**PROJEKT:**                   **PROJEKT ARCHITEKTONICZNO-BUDOWLANY**  
**REMONTU CERKWI**  
**PW. BRACI MACHABEUSZÓW**

**ETAP:**                       **PROJEKT ZAMIENNY**

**PROJEKT ARCHITEKTONICZNO-BUDOWLANY ZAMIENNY  
REMONTU CERKWI PW. BRACI MACHABEUSZÓW  
NA DZIAŁCE NR EWID. DZIAŁKI 529/1  
obr. ewid. 0009 Lipiny, gm. Hajnówka**

### **3a OPIS SZALÓWKI WEWNĘTRZNEJ ŚCIENNEJ**

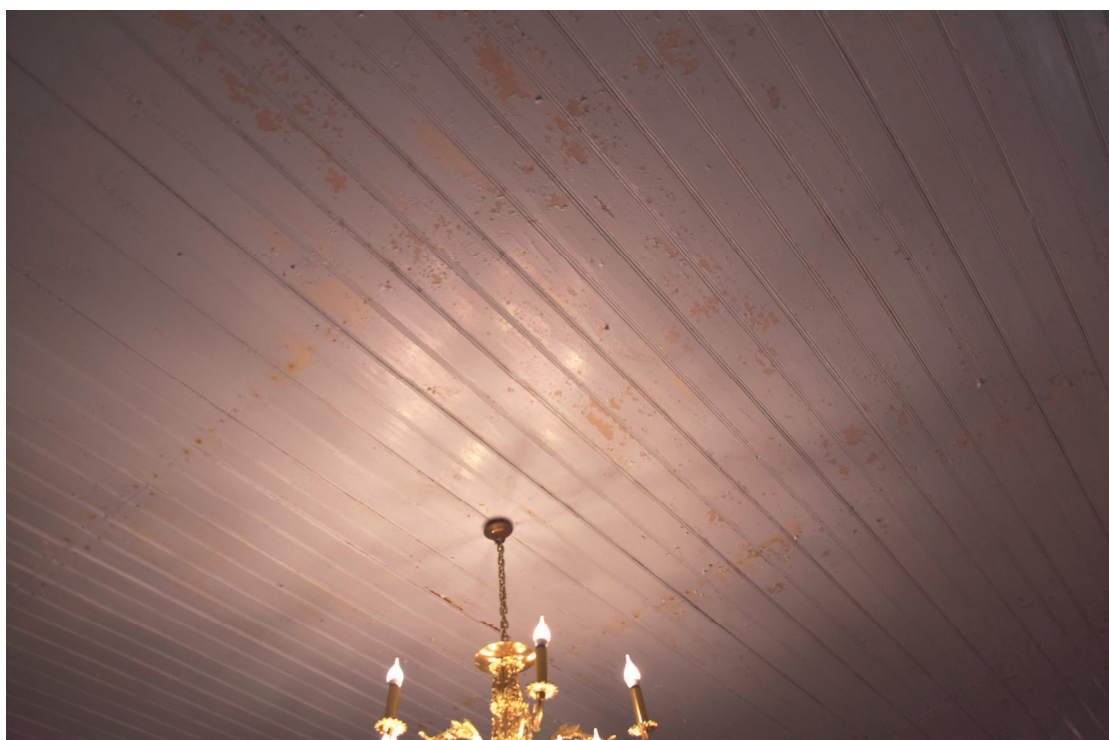
Wszystkie ściany obite szalówkami drewnianymi, wielokrotnie malowanymi.

Szalówki drewniane o zróżnicowanym układzie. W nawie głównej do ok. 1,5 m szalówki w układzie pionowym, zakończone gzymsem, powyżej w układzie w jodełkę.

W prezbiterium układ mieszany, na ścianie północnej układ analogiczny jak w nawie głównej zaś ściana południowa i wschodnia układ szalówki w pionie na całej wysokości ścian, w zakrystii układ szalówek również mieszany.

Zastosowane szalówki posiadają różne wzornictwo wykończenia, ewidentnie współczesnego, część desek o krawędziach prostych, część desek z rantem zaś szalówki pionowe w prezbiterium typowo boazeryjne.

- montażu szalówek – średni i zły – spore szpary między deskami, montaż nieprecyzyjny, miejscami niedbały.
- stan techniczny samych desek – zły – część desek trwale uszkodzona, z miejscowymi ubytkami
- stan powłok lakierniczych – zły - wielokrotnie malowane, łuszczące się
- stan estetyczny – bardzo zły - szalówki różnego wzoru, wielokrotnie malowane farbami olejnymi, łuszczące się

- istniejące szalówki wewnętrzne należy zdemontować
- **po demontażu szalówek przed ewentualnym szlifowaniem/czyszczeniem konstrukcji ścian należy powiadomić PWKZ w celu ustalenia dalszego toku postępowania z elementami konstrukcji.**
- dokonać przeglądu ścian konstrukcyjnych – obecnie zakrytych
- jeśli ściany były malowane, należy je przeszlifować - według ustaleń z PWKZ
- nowe szalówki drewniane z drewna iglastego
- gruntowanie szalówek: np. Capadur Impregnieur Lasur firmy Caparol - malowanie dwukrotnie
- powłoka wierzchnia np. lasura Capadur F-7 Langzeitlasur firmy Caparol, malowanie dwukrotnie.
